Dell™ PowerEdge™ SC1430 Systems Information Update

System Setup Program Update

Figure 1. Main System Setup Program Screen

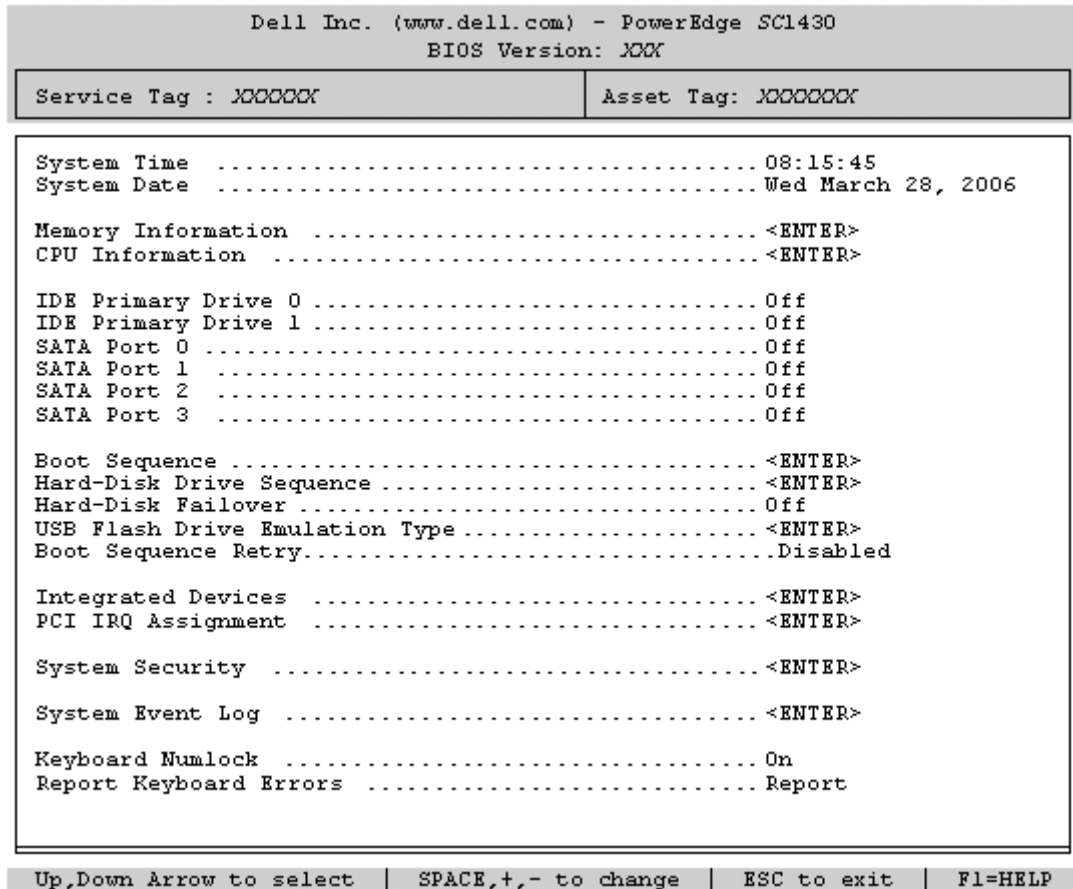
Figure 1 shows the updated main System Setup program screen. Table 2 lists a new option on the System Setup main screen.

Option	Description
Boot Sequence Retry (Disabled default)	Enables or disables the Boot Sequence Retry feature. When set to Enabled , the system reattempts the boot sequence after a 30-second timeout if the previous boot attempt failed.

Figura 1. Pantalla principal del programa de configuración del sistema

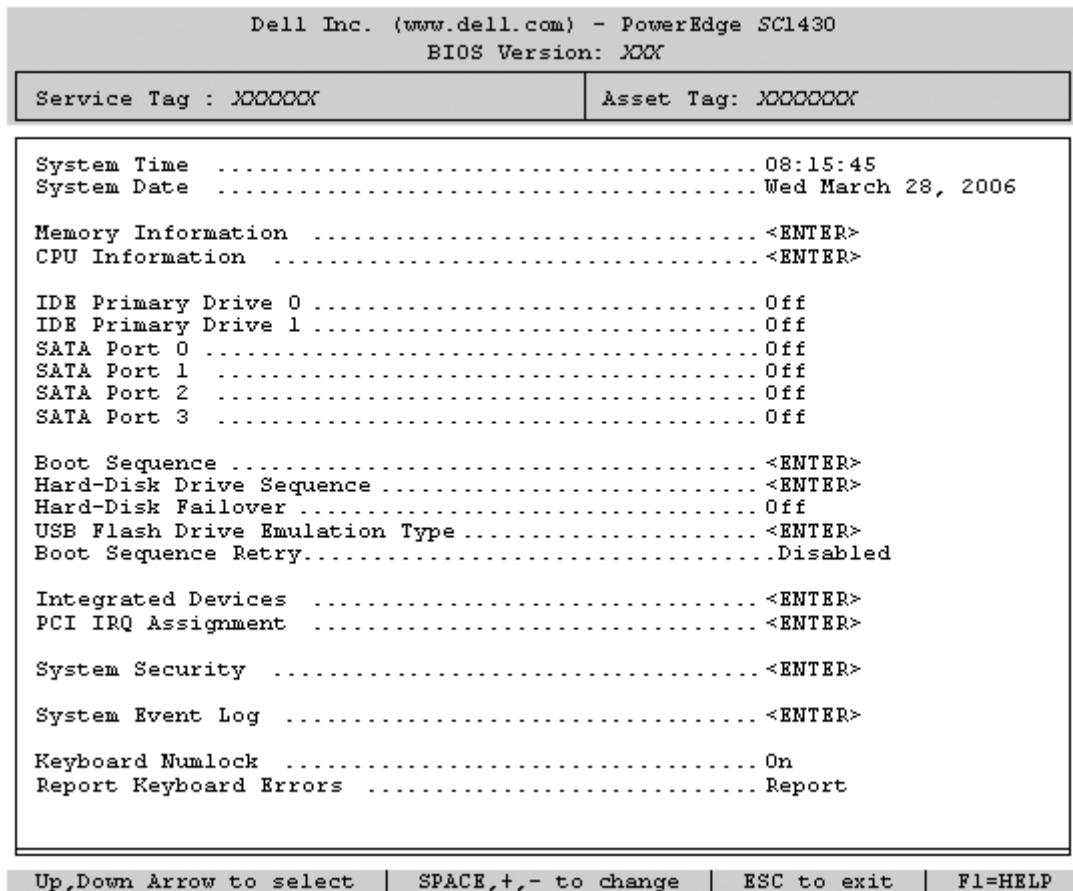
En la figura 1 se muestra la pantalla principal actualizada del programa de configuración del sistema, y en la tabla 2 se describe una nueva opción de la pantalla principal del programa de configuración del sistema.

Opción	Descripción
Boot Sequence Retry (valor predeterminado: Disabled)	Activa o desactiva la función Boot Sequence Retry (Reintento de la secuencia de inicio). Cuando esta opción está activada (Enabled), el sistema reintenta la secuencia de inicio tras un tiempo de espera de 30 segundos si el intento de inicio anterior ha fallado.
